OGGETTO: Valutazione di Impatto Ambientale “Centrale di San Filippo del Mela - Progetto definitivo per l'installazione di un nuovo ciclo combinato a gas” (Codice procedura 5066) e relativo riesame dell’A.I.A. (Codice procedura 96/10567) – Osservazioni sulle integrazioni

**OSSERVAZIONI SUL PIANO DI DISMISSIONE CTE
ESISTENTE A OCD**

[Fonte: American Chemical Society]

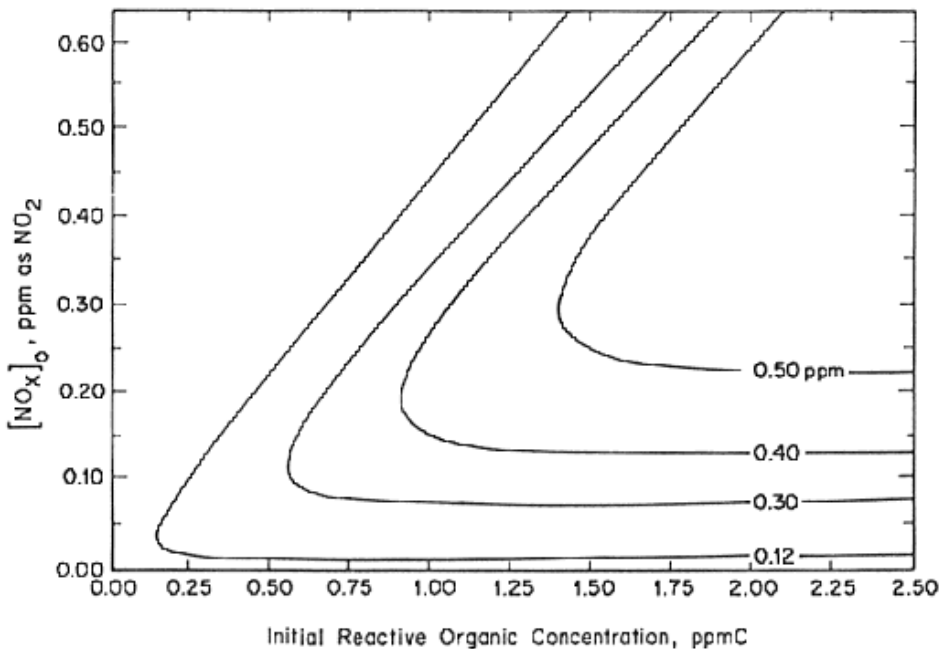
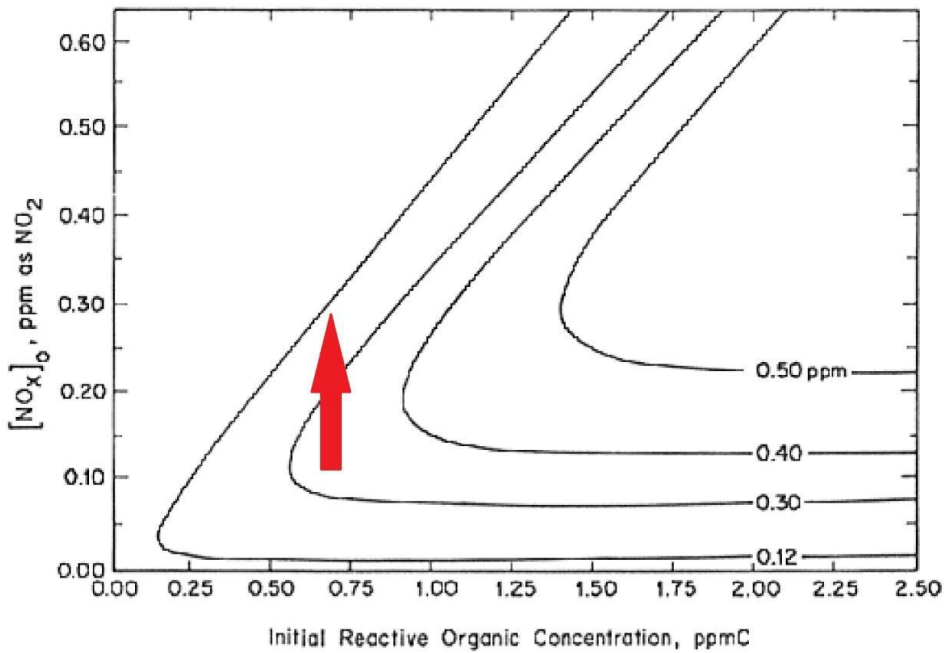
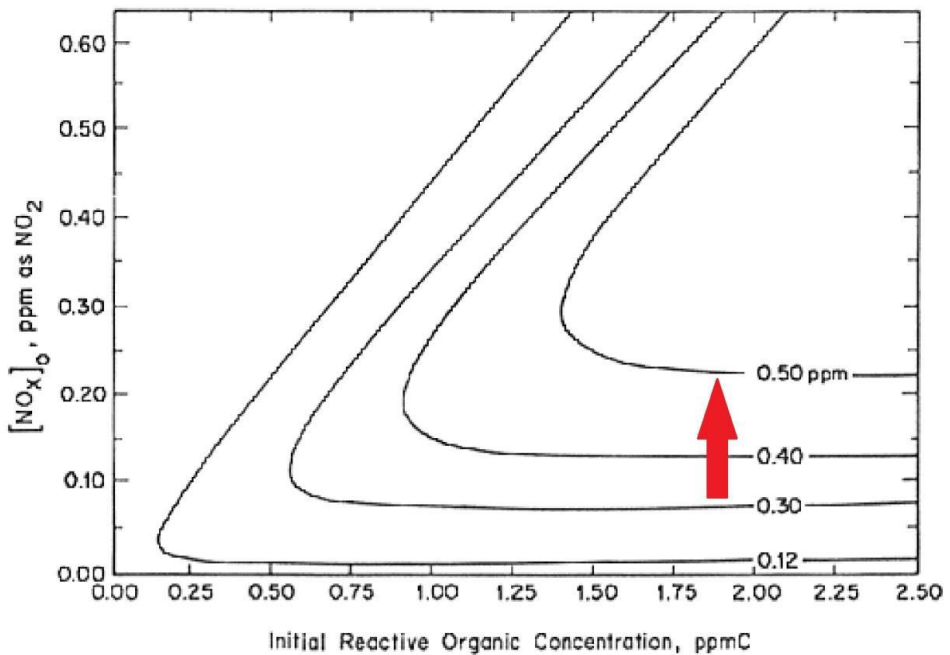
Nelle nostre precedenti osservazioni abbiamo riportato graficamente un esempio di isoplete, cioè di linee di uguale concentrazione di ozono, in funzione di diverse concentrazioni di ossidi di azoto (riportate nell'asse delle ordinate) e di diverse concentrazioni di composti organici volatili (riportate nell'asse delle ascisse), ottenute da numerose simulazioni modellistiche dei livelli massimi di ozono raggiunti per irraggiamento di una miscela di ossidi di azoto e composti organici volatili:

Come si può notare, un incremento degli NO_x produce effetti diversi sui livelli di ozono, a seconda della presenza di bassi o elevati livelli di COV. Infatti, in presenza di bassi livelli di COV (parte sinistra del grafico), un incremento degli NO_x determina una moderata riduzione delle concentrazioni di ozono:

Viceversa, in presenza di elevati livelli di COV (parte destra del grafico), un incremento degli NOx determina un forte incremento delle concentrazioni di ozono:

La valle del Mela è caratterizzata da elevati livelli di composti organici volatili, ed in particolare di NMHC (idrocarburi non metanici), che, come evidenziato a seguito di diverse campagne di monitoraggio con laboratorio mobile condotte da Arpa Sicilia, sono in gran parte riconducibili ad emissioni diffuse della vicina raffineria. Negli ultimi anni è stato attivato il monitoraggio degli NMHC nelle stazioni di monitoraggio ARPA presenti nella valle del Mela. Per due anni di seguito nella stazione ARPA di C.da Gabbia (nel comune di Pace del Mela) sono state registrate le più elevate concentrazioni medie annue di NMHC di tutta la Sicilia (218 $\mu\text{g}/\text{mc}$ nel 2017 e 236 $\mu\text{g}/\text{mc}$ nel 2018).

In tale contesto, un incremento delle emissioni di ossidi di azoto determinerebbe quasi certamente un incremento degli attuali livelli di ozono troposferico.
